**Oggetto: Codice procedura (ID\_VIP) 6193.** Nuova realizzazione di un impianto per la produzione di energia elettrica da fonte eolica denominato "Parco Eolico Leva" costituito da 9 aerogeneratori con potenza unitaria di 5,7 MW, per una potenza complessiva pari a 51,3 MW, ubicati nei Comuni di Montevago (AG) e Santa Margherita di Belice (AG) ed opere connesse ubicate nei Comuni di Sambuca di Sicilia (AG) e Menfi (AG).

**Controdeduzioni del proponente alla nota del Comune di Montevago Prot. n. 0003337 del 15/3/2024 – Parere in merito al progetto del "Parco Eolico Leva".**

Immagine 1 – Zoom basso

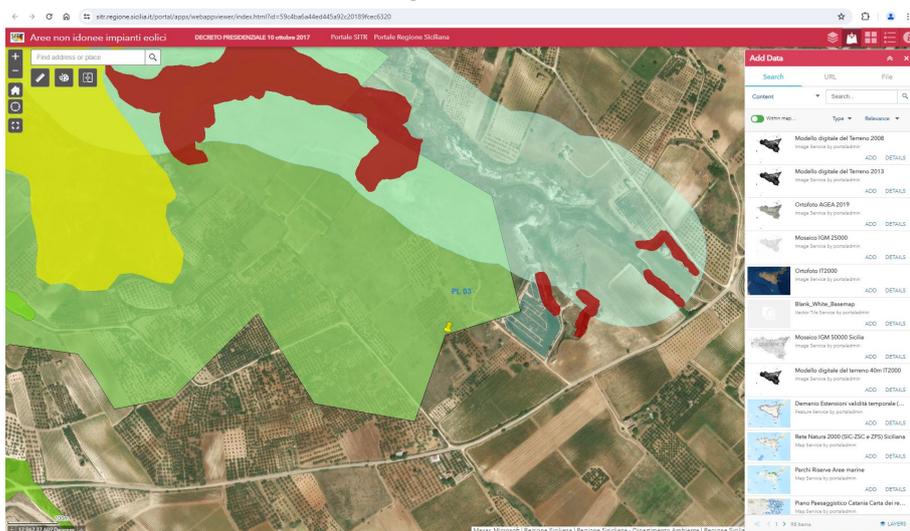
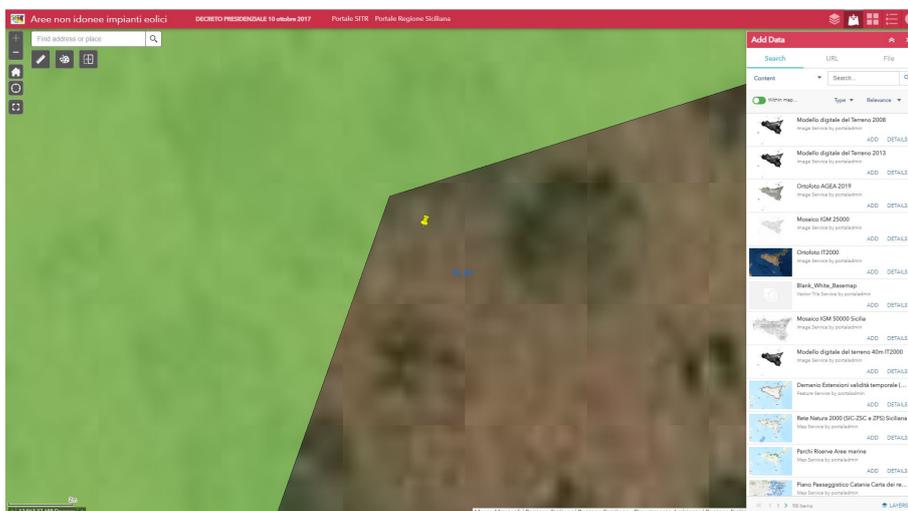
Nel caso del Parco Eolico Leva è riportata dall'Ing. Di Giovanna la contestazione relativa alla collocazione degli aerogeneratori PELE01, PELE03 e PELE05 internamente ad un'area perimetrata all'interno della Rete Ecologica Siciliana (nel seguito, "RES"). Fermo restando quanto sopra precisato, circa il fatto che tale circostanza non è ostativa, si deve evidenziare che:

- consultando esattamente la stessa fonte dichiarata dall'Ing. Di Giovanna, <https://www.sitr.regione.sicilia.it/portal/apps/webappviewer/index.html?id=59c4ba6a44ed445a92c20189fcec6320> e le medesime coordinate per l'aerogeneratore PELE01 si rileva che lo stesso **è esterno alla Rete Ecologica**

**Regionale**, come si dimostra con le tre immagini successive a diversi livelli di zoom sempre più stringenti

ne deriva che, anche l'affermazione secondo la quale la PELE01 sarebbe interna alla RES è errata;

### Osservazione Parere Ing. Di Giovanna Paragrafo 2.3 – Zone paesaggistiche

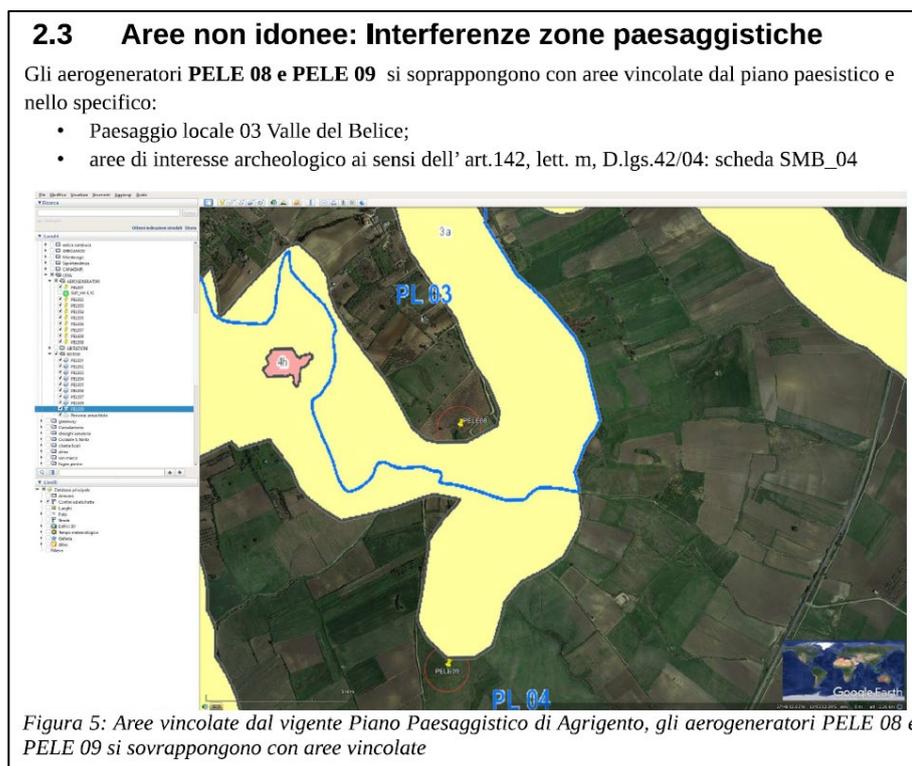
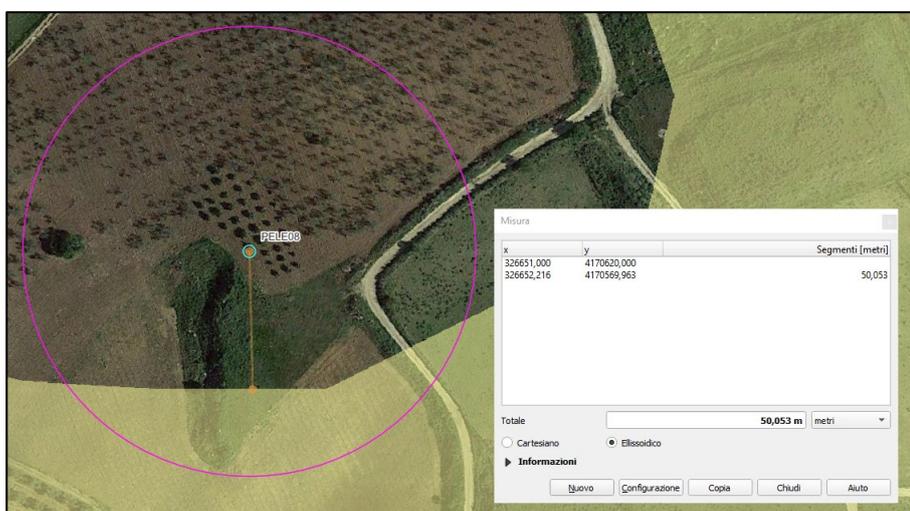
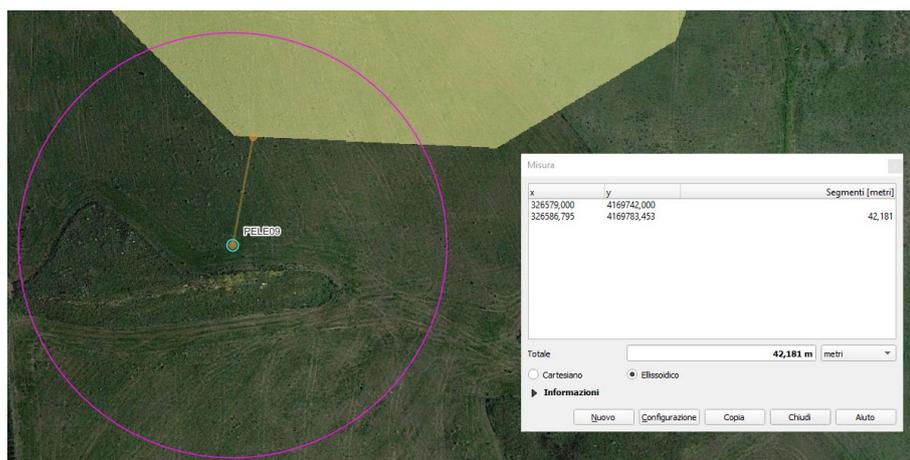
- gli aerogeneratori PELE 08, PELE 09 si trovano all'interno di aree non idonee vincolate paesaggisticamente e quindi non idonee ai sensi del D.P.R.S. 10 Ottobre 2017;
- l'aerogeneratore PELE 09 si trova all'interno di un aree non idonee con vincolo idrogeologico ai sensi del D.P.R.S. 10 Ottobre 2017;
- gli aerogeneratori PELE 01, PELE 03 E PELE 04, e PELE 06 si trovano all'interno di aree percorse da incendi da meno di 10 anni e quindi non idonee ai sensi dell'art.10 comma 1 della Legge 353/2000;

È evidente che gli aerogeneratori PELE08 e PELE09 **non si sovrappongono** con aree vincolate dal Piano Paesaggistico Provinciale, come peraltro rilevabile dall'immagine

sopra riportata e stralciata dalla Relazione: solo grazie all'*escamotage del sorvolo* è possibile sostenere tale tesi, evidentemente errata.

Al riguardo si riportano di seguito delle immagini ingrandite della figura della Relazione, da cui è evidente che la torre dell'aerogeneratore non impatta in alcun modo tali aree.

Si osservi, inoltre, come una rappresentazione di migliore qualità delle immagini relative alle torri PELE08 e PELE09 evidenzi che sono ben al di fuori dell'area interessata dal livello di tutela 1 del PPP di Agrigento e che una minima parte della superficie descritta dal sorvolo interessa tali aree.

Dall'immagine sopra riportata si ha evidenza che la torre PELE08 è a oltre 50 m nel punto più vicino all'area tutelata.

Dall'immagine sopra riportata si ha evidenza che la torre PELE09 è a oltre 42 m nel punto più vicino all'area tutelata.

Figura 6: Distanza di PELE03 dalle aree boscate. La proiezione dell’aerogeneratore si sovrappone su un’area boscata, ed il suo asse ha una distanza di circa 98 metri da un bosco con superficie inventariata pari a 9,15 ettari

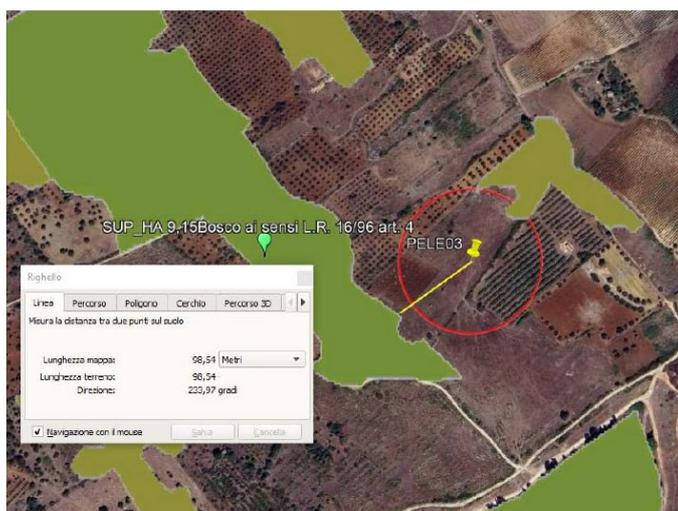
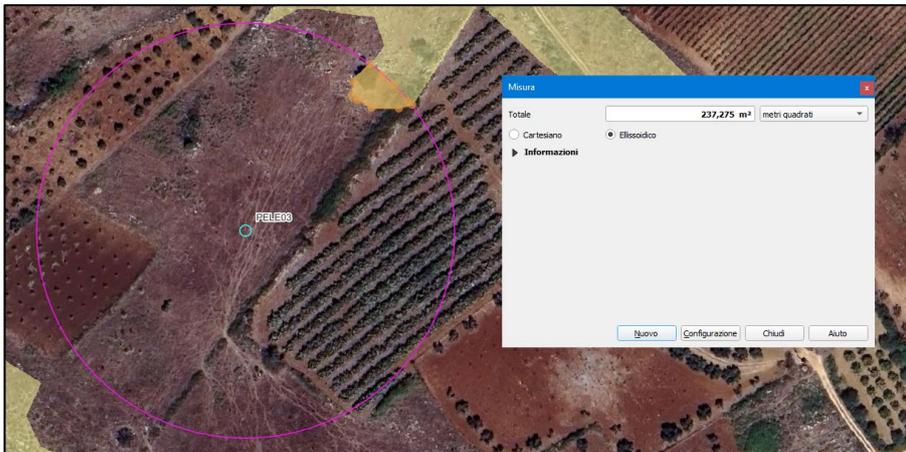
Si segnala come l’aerogeneratore con sigla **PELE03** abbia la proiezione dell’aerogeneratore che sovrasta un bosco ai seni della L.R.16/96 ed il suo asse si trova a soli 95 metri da un bosco con superficie inventariata di 9,15 ha, che quindi avrebbe una distanza di inedificabilità assoluta pari a 185 metri ( *distanza calcolata ai sensi del comma 3 dell’art. 10*)

- nel parere dell’Ing. Di Giovanna si introduce, ora, il concetto di “*proiezione*” (nella didascalia dell’immagine), termine con cui lo stesso indica il “*sorvolo*”;
- l’espressione “*la proiezione dell’aerogeneratore sovrasta un bosco*” si sostanzia nell’intersezione del sorvolo di un’area di poco meno di 240 m<sup>2</sup>, come agevolmente si può osservare nella figura sottostante.

Ne deriva che, al netto della distanza di circa 100 metri dall'area boscata dell'aerogeneratore PELE03, non vi è alcuna interferenza tra l'aerogeneratore PELE03 e le aree boscate circostanti, interferenza che, invece, viene individuata nella Relazione solo grazie all'escamotage del sorvolo.

### Osservazione Parere Ing. Di Giovanna Paragrafo 3 – Aerogeneratore PELE05

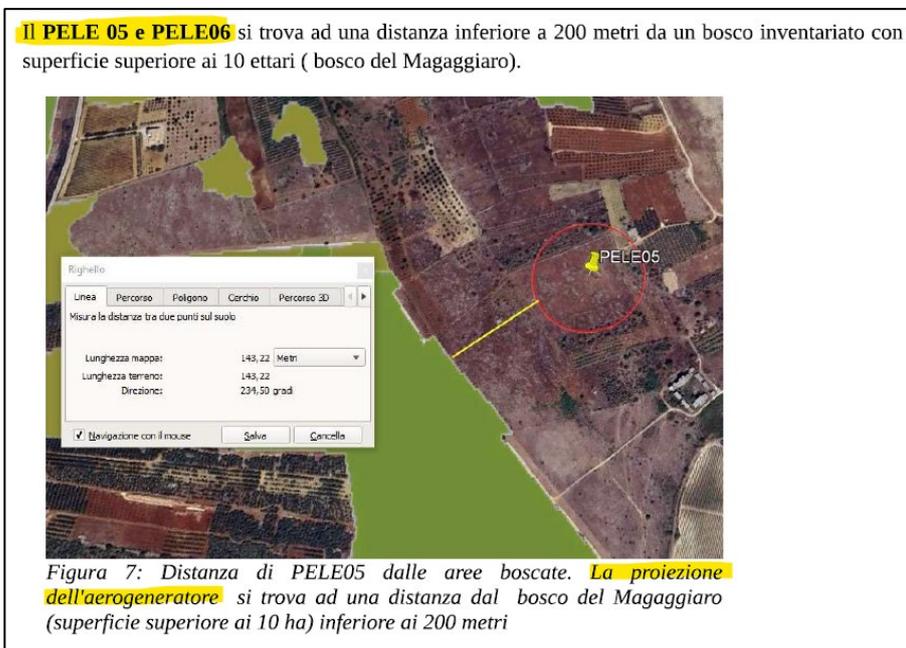
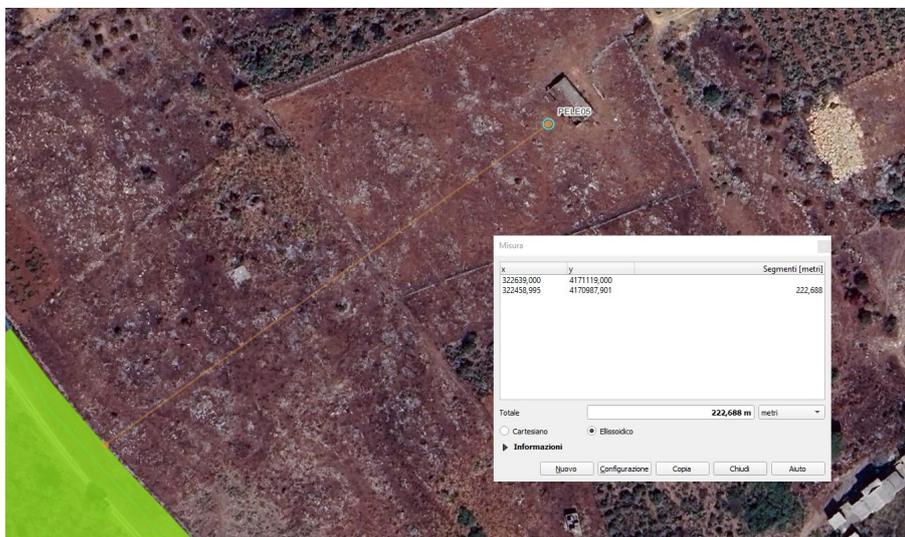
Stralcio della Relazione dell'Ing. Di Giovanna (*enfasi aggiunta dalla Scrivente*)

È evidente che solo grazie all'*escamotage del sorvolo* si può affermare che l'aerogeneratore PELE05 si trova a una "distanza inferiore a 200 m", infatti nella realtà

l'aerogeneratore si trova a una distanza di circa 220 m nel punto più vicino dal bosco Magaggiaro.

### Osservazione Parere Ing. Di Giovanna Paragrafo 3 – Aerogeneratore PELE06

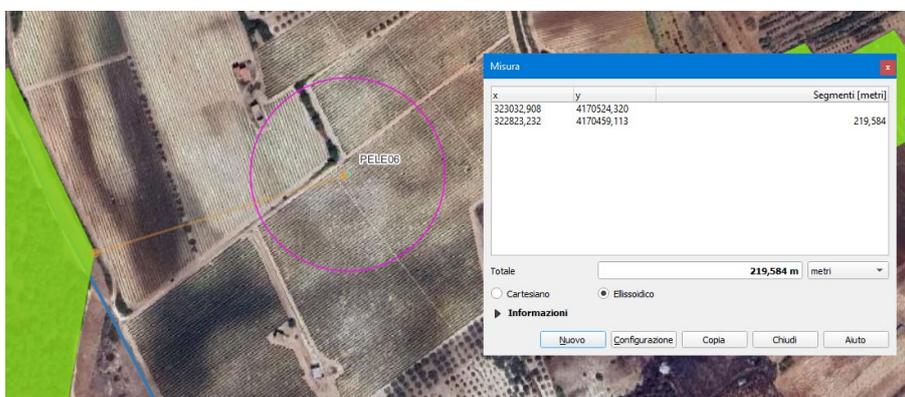
Stralcio della Relazione dell'Ing. Di Giovanna (enfasi aggiunta dalla Scrivente)

È evidente che solo grazie all'*escamotage del sorvolo* si può affermare che l'aerogeneratore PELE06 si trova a una "distanza inferiore a 200 m", infatti nella realtà

l'aerogeneratore si trova a una distanza di circa 220 m nel punto più vicino dal bosco Magaggiaro.

Figura 9: Distanza di PELE07 dalle aree boscate. La proiezione dell'aerogeneratore si trova ad una distanza inferiore ai 200 metri da un bosco con superficie inventariata superiore ai 10 ha

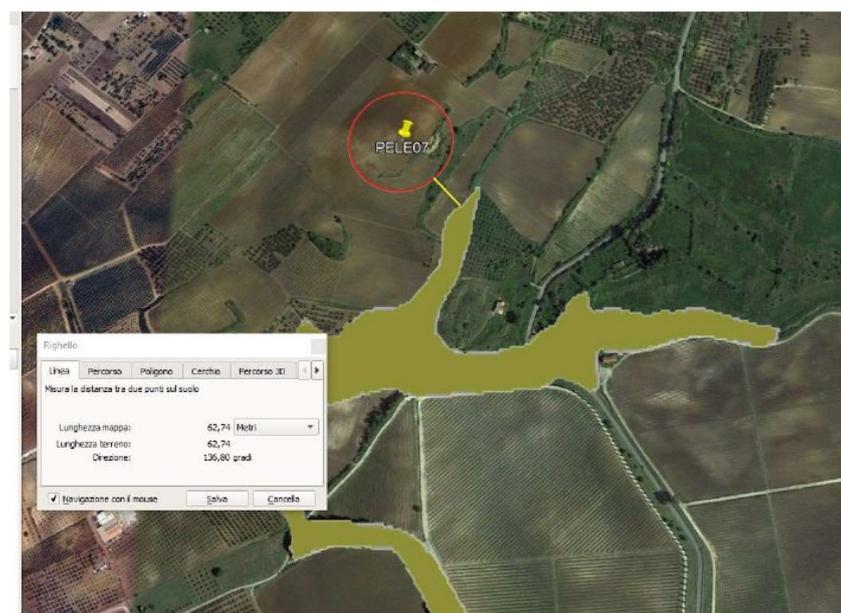
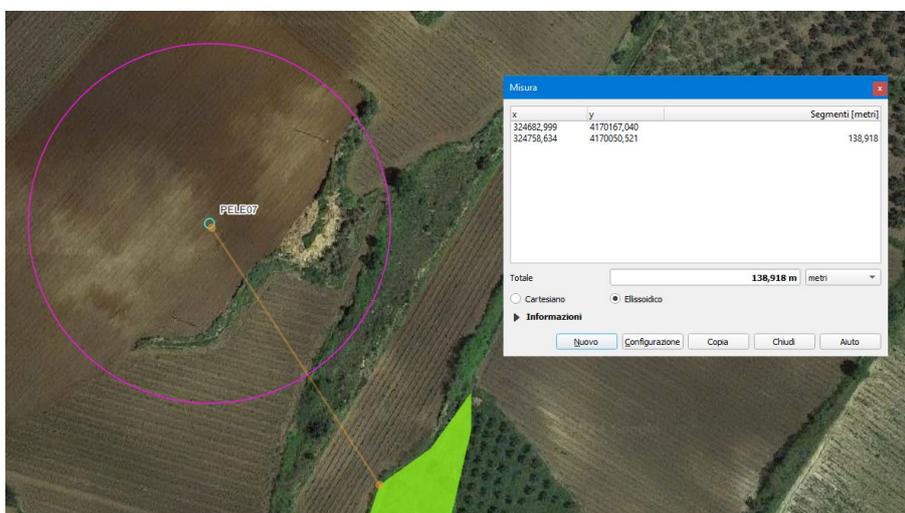
Il PELE07 si trova a soli 62 metri da un bosco superiore ai 10 ettari censito ai sensi della legge 227/2001, il limite di inedificabilità assoluta in questo caso è di 200 metri, si specifica che l'asse dell'aerogeneratore si trova a soli 140 metri.

È evidente che solo grazie all'escamotage del sorvolo si può affermare che l'aerogeneratore PELE07 si trova a "soli 62 m da un bosco superiore ai 10 ettari", nella realtà infatti l'aerogeneratore si trova a una distanza di circa 140 m nel punto più vicino

all'area boscata in argomento, come peraltro specificato anche dall'Ing. Di Giovanna nella propria nota.

In merito al presunto mancato rispetto del divieto di nuove costruzioni entro una data fascia di rispetto ai sensi dell'art. 10, della Legge Regionale 16/1996 (nella relazione viene scritto "il limite di inedificabilità in questo caso è di 200 m"), si osservi come l'Ing. Di Giovanna in questo caso faccia riferimento alla perimetrazione del bosco ai sensi della Legge nazionale 227/2001 e non alla Legge Regionale 16/1996; il motivo è ben chiaro, infatti la perimetrazione dell'area boscata in argomento ai sensi della definizione di bosco di cui all'art. 4, commi da 1 a 5, delle Legge Regionale 16/1996 è di circa 5,66 ha, come possibile verificare dall'immagine che si riporta sotto stralciata dal SIF Regionale.

**Ne consegue che l'unica perimetrazione delle aree boscate rispondente a una Legge in vigore e pubblicamente consultabile è quella ai sensi della Legge Regionale 16/1996 sulla base della quale l'area boscata prossima all'aerogeneratore PELE07 ha una superficie di circa 5,6 ha e, pertanto, la relativa fascia di rispetto calcolata ai sensi della medesima Legge Regionale è pari a circa 127 m che risulta pacificamente rispettata dall'aerogeneratore PELE07 che si trova a circa 140 m.**

Figura 11: Sovrapposizione tra l'aerogeneratore PELE 03 e le aree percorse da incendio. **La proiezione dell'aerogeneratore ricade sulle suddette aree**

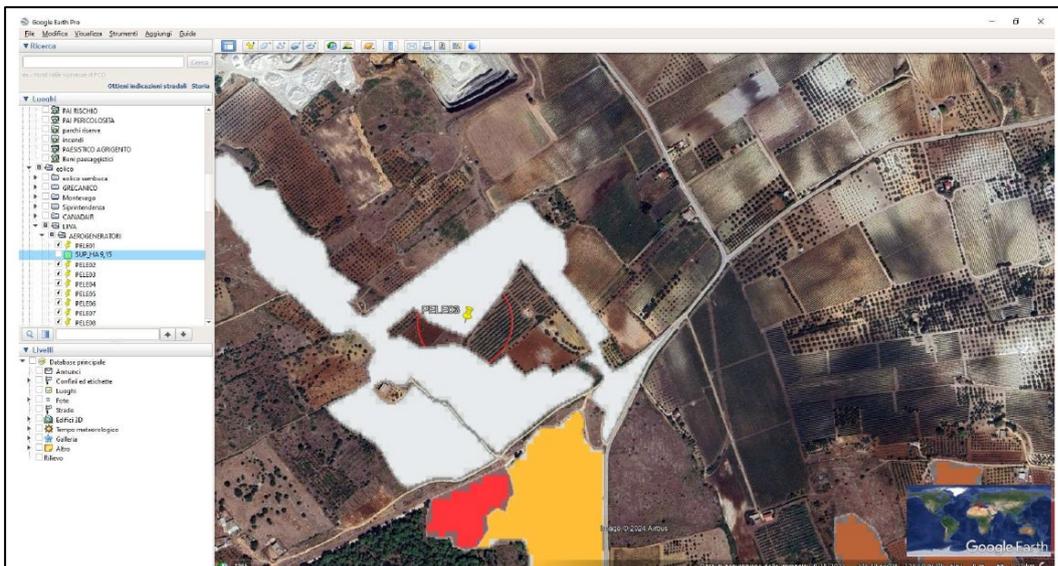
Sovrapponendo tali aree (incendi successivi al 2014) con la posizione degli aerogeneratori si ricava che i seguenti aerogeneratori ricadono in aree non idonee ( *rif. Fig. 10, 11, 12 e 13*):

- PELE 01;
- PELE 03;
- PELE 04;
- PELE 05.

L'affermazione di cui sopra è senza dubbio falsa, come affermato peraltro in contraddizione con la medesima, dallo stesso Ing. Di Giovanna che nell'incipit del Paragrafo fa riferimento agli "aerogeneratori", mentre nella sterile riproduzione delle immagini fa riferimento alla "proiezione degli aerogeneratori" che la Scrivente è costretta nuovamente a evidenziare immagine per immagine.

Si riportano di seguito tutte le immagini in maniera tale che sia possibile rilevare come tutti gli aerogeneratori siano esterni alle aree percorse dal fuoco e che solo grazie all'*escamotage del sorvolo* l'Ing. Di Giovanna può affermare il contrario.
